改善箇所説明図 ①

I型断面フレームの車両

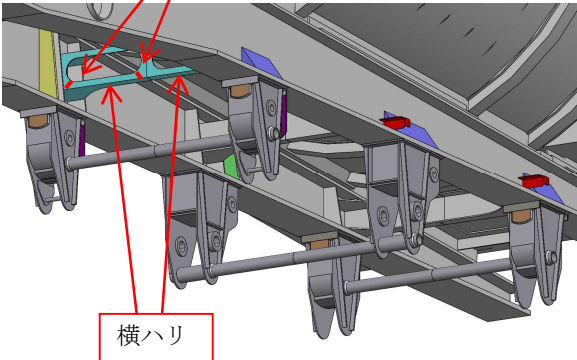
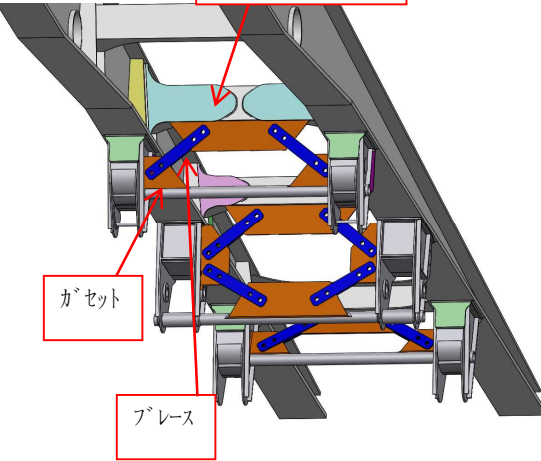
不具合箇所	改善箇所
 <p data-bbox="359 705 550 750">横ハリの亀裂</p> <p data-bbox="311 1108 406 1153">横ハリ</p>	 <p data-bbox="1045 705 1236 750">R 状の補強材</p> <p data-bbox="885 1041 981 1086">ガセット</p> <p data-bbox="965 1153 1061 1198">ブレース</p>

タンクセミトレーラにおいて、車枠（横ハリ）の強度検討が不適切なため、急旋回時、検討値以上の負荷が加わり、亀裂が生じることがある。そのため、そのままの状態で使用を続けると、車枠（横ハリ）が折損し、走行安定性が損なわれるおそれがある。

サスペンションブラケットと横ハりにガセットを溶接により取り付け、それぞれのガセット間を接続する補強材（ブレース）をボルトナットで取り付けるとともに、横ハリと接続リブの接合部には、新たに製作したR状の補強材を溶接により取り付ける。
